JOSE RUIZ HERBSTRITH DE LARA

PROJETO: PROJETO DE PNE

ETAPA: PROJETO LEGAL

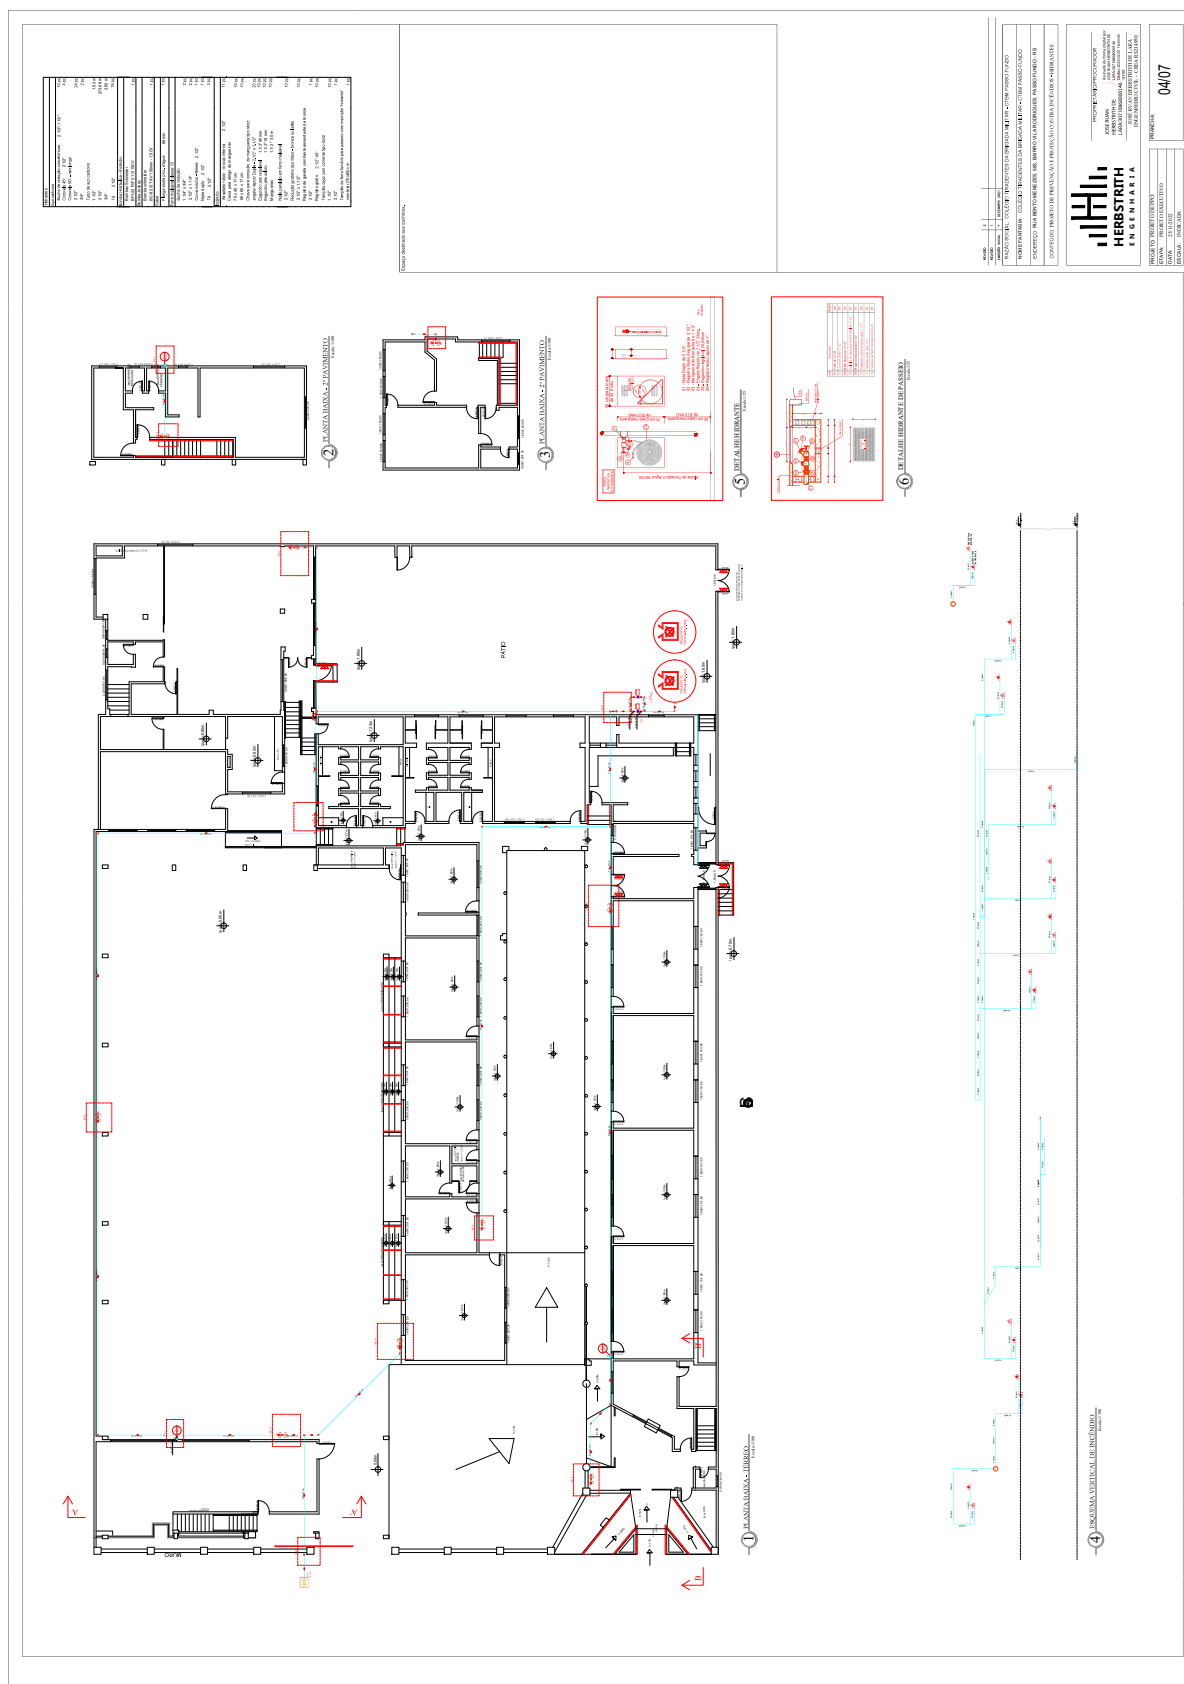
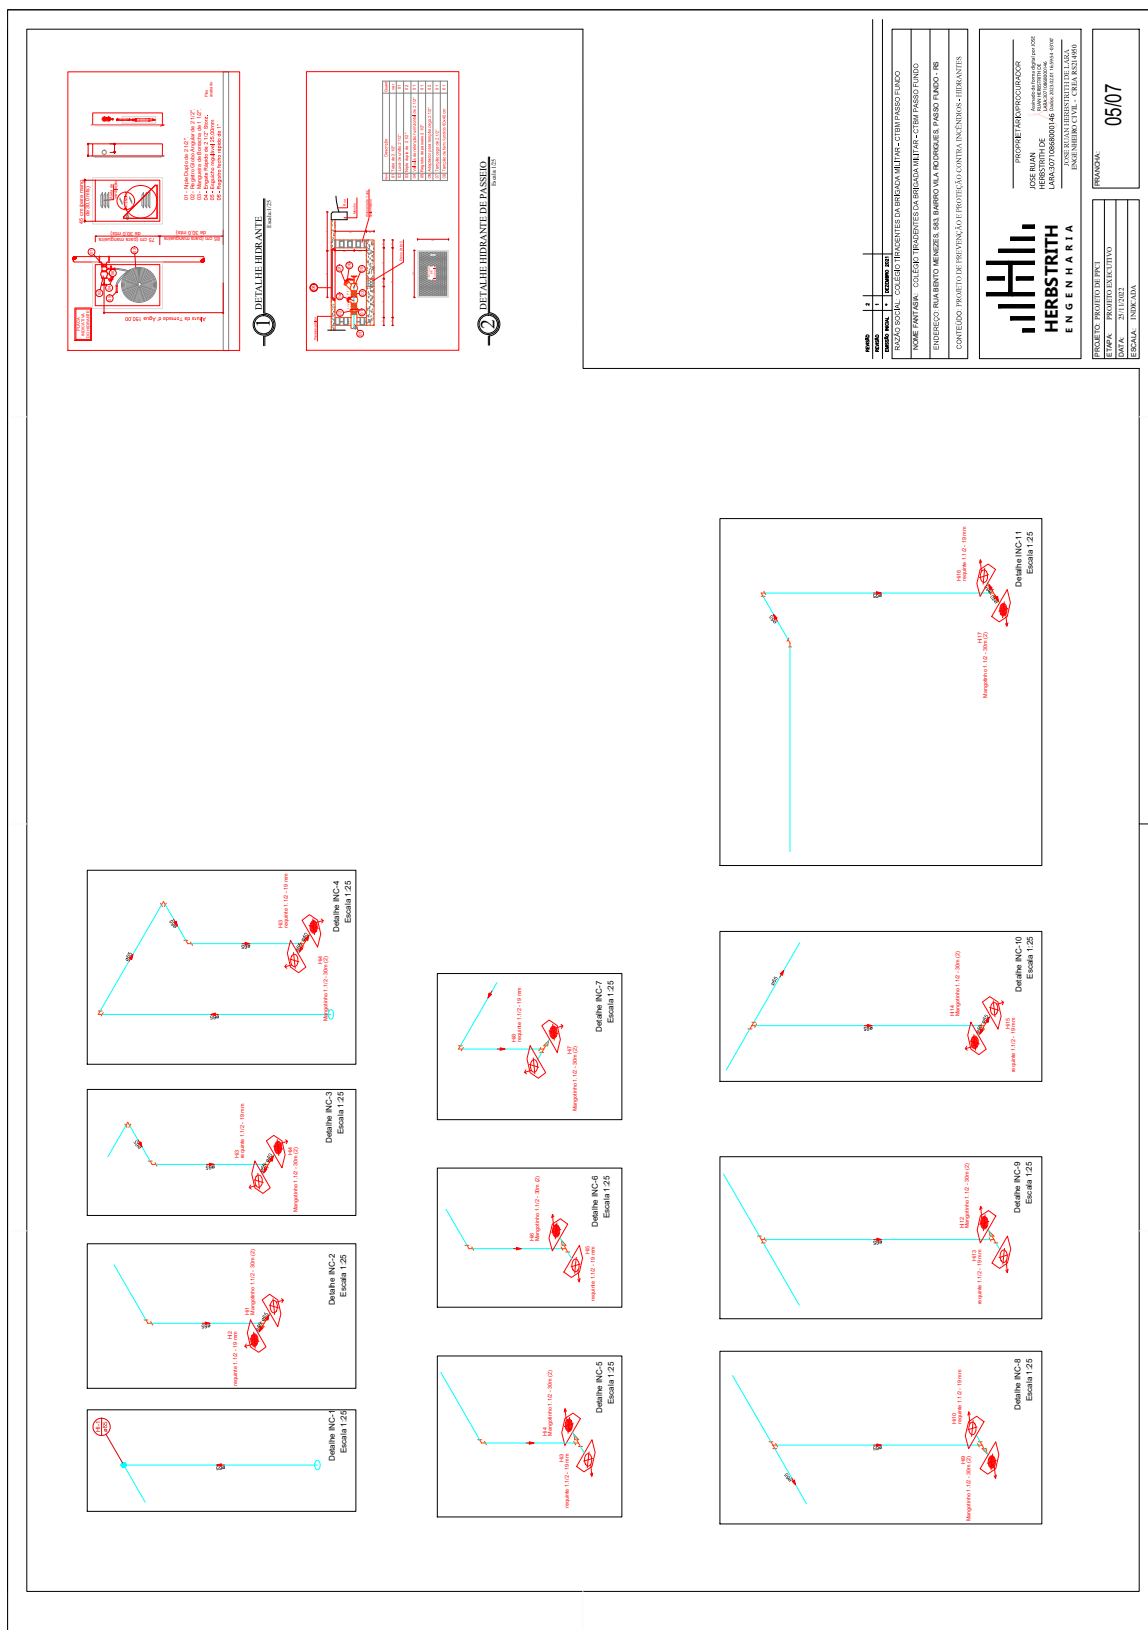
CIRCULO Nº 01	CIRCULO Nº 02	CIRCULO Nº 03 - NESSE CASO ACONSELHAMOS A DEMOLICAÇÃO DAQUELE DEPOSITO PEQUENO, DANDO ASSIM ESPAÇO PARA ESCADA. - TAMBÉM SERÁ NECESSÁRIO ADEQUAR AS LARGURAS DE AMBAS AS ESCADAS, PARA QUE FIQUEM COM NO MÍNIMO 1,10m	CIRCULO Nº 04 - NESSE CASO ACONSELHAMOS A INVERSÃO DA PORTA DE VIDRO DO REFETÓRIO . - TAMBÉM SERÁ NECESSÁRIO ADEQUAR A PORTA DE SAÍDA PAR ÁREA EXTENA, CRIANDO UM PATAMAR PARA O DESNIVEL EXISTENTE	CIRCULO Nº 05 OPÇÃO 01 - NESSE CASO ACONSELHAMOS SUBIR O NÍVEL DE TODA "CALÇADA", JUNTAMENTE COM AS SALAS QUE TEM SAÍDA PARA CALÇADA, PARA 1,93m, ELIMINANDO ASSIM OS DEGRAUS DAS SALAS - APÓS SUBIR O NÍVEL TEMOS A POSSIBILIDADE DE ADEQUAR A RAMPA DE ACESSO AO LABORATÓRIO	CIRCULO Nº 06 - A INCLINAÇÃO DESSAS RAMPAS ESTÃO FORA DE NORMA, APÓS O RELATÓRIO DOS BOMBEIROS VAMOS ANALISAR PARA ENTRAR COM INVIAVIDADE.	CIRCULO Nº 07 - ACONSELHAMOS A REMOÇÃO DA GRADE NO MEIO DA ESCADA, TORNANDO O CORRIMÃO CONTÍNUO PARA ADEQUAÇÃO A NORMA.	CIRCULO Nº 08 - AMBAS AS ESCADAS, NECESSITAM AUMENTO DE LARGURA E INSTALAÇÃO DE CORRIMÃO. - SUGERIMOS ADEQUAÇÃO DA QUANTIDADE DE DEGRAUS, DE FORMA QUE FIQUEM TODOS COM A MESMA ALTURA (ESPELHO).
